## Háaleitisbraut 151-159 - Fyrirspurn til skipulagsfulltrúa

Lögð fram fyrirspurn Daniels Friðrikssonar, dags. 24. nóvember 2023, um að færa innkeyrslu á bílastæði lóðarinnar nr. 151-159 við Háaleitisbraut, samkvæmt skissu, ódags. Fyrirspurninni var vísað til umsagnar verkefnastjóra.

Tillaga fyrirspyrjanda

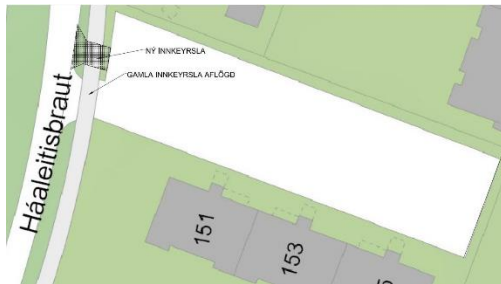
Frá umferðaröryggissjónarmiði er ekkert sem mælir gegn færslu innkeyrslunnar, ekki er gerð skipulagsleg athugasemd við að færa innkeyrsluna. Það er ljósastaur sem er í staðsetningu nýrrar innkeyrslu sem líklegast þarf að færa um 1 eða 2 m samanber skissu fyrirspyrjanda. Lóðarhafi kemur til með að þurfa greiða fyrir kostnað á færslu innkeyrslunnar og ljósastauraðsins.

Fullnaðarhönnun verður að vera í samstarfi við skrifstofu samgöngustjóra og borgarhönnunar, og framkvæmdir í borgarlandinu þarf að gera í samtali og samstarfi við skrifstofu framkvæmda og viðhalds.
